「デジタル安全保護系に関する日本電気協会規格の技術評価に関する
検討チーム会合における日本電気協会への説明依頼事項(案)」に対する回答

令和4年8月25日
(一社)日本電気協会
原子力規格委員会

JEAC4620が「デジタル安全保護系」、「デジタル計算機」、「ソフトウェア」に要求している事項の整理

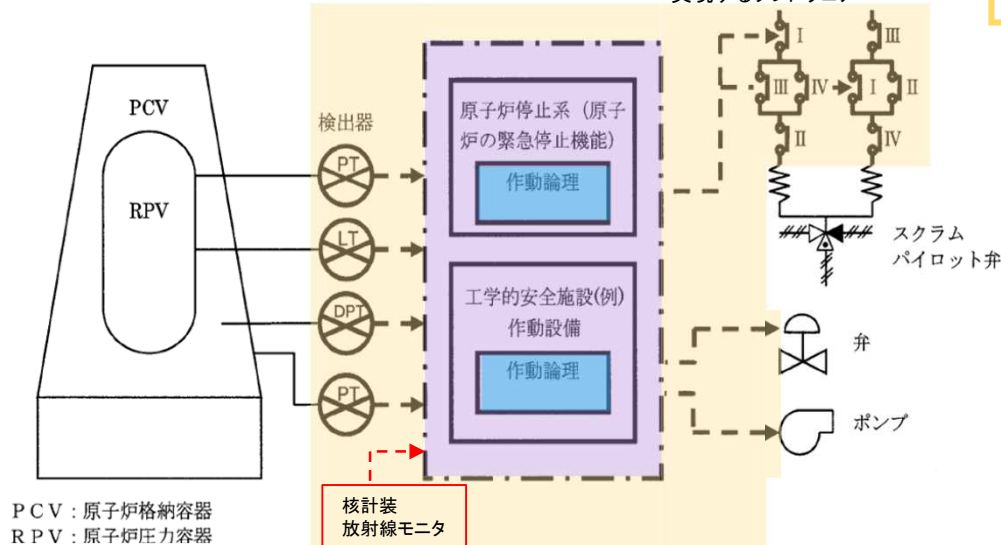
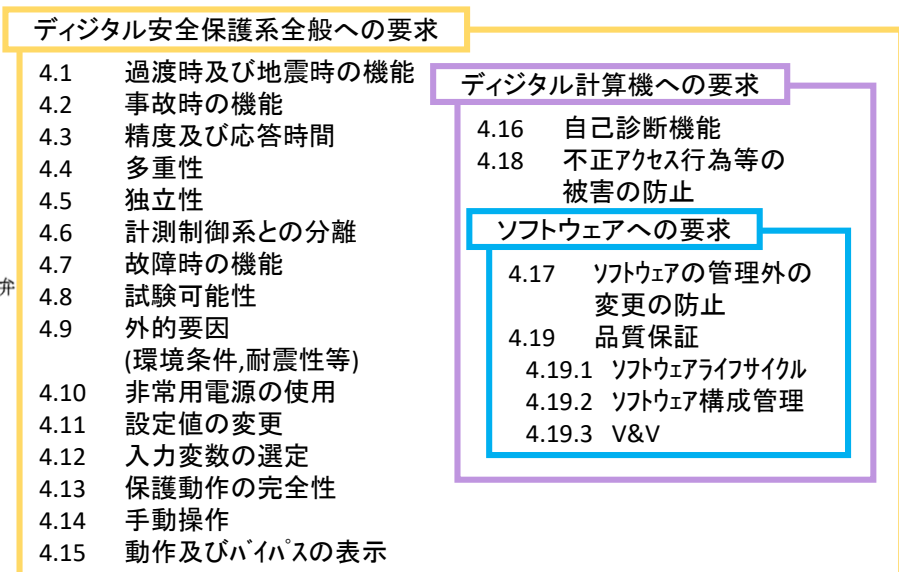
(1)「4. デジタル安全保護系に対する要求事項」の規定毎の適用範囲を説明して下さい。

別添資料「JEAC4620 が「デジタル安全保護系」、「デジタル計算機」、「ソフトウェア」に要求している事項の整理」を参照ください。

安全保護系の機能を、デジタル計算機のアプリケーションのソフトウェアで実現している場合、その検出器から動作装置入力端子までを含めて「デジタル安全保護系」としています。

本規程におけるデジタル計算機とは、安全保護系としての機能を実現するソフトウェアが実装されたデジタル計算機を指しています。

「原子炉停止系及び工学的安全施設作動系の演算・論理回路を実装したアプリケーションのソフトウェア」を指します。よって、本規程におけるソフトウェアへの要件は、それらの演算・論理回路を実装するソフトウェアに対して適用することを意図しています。
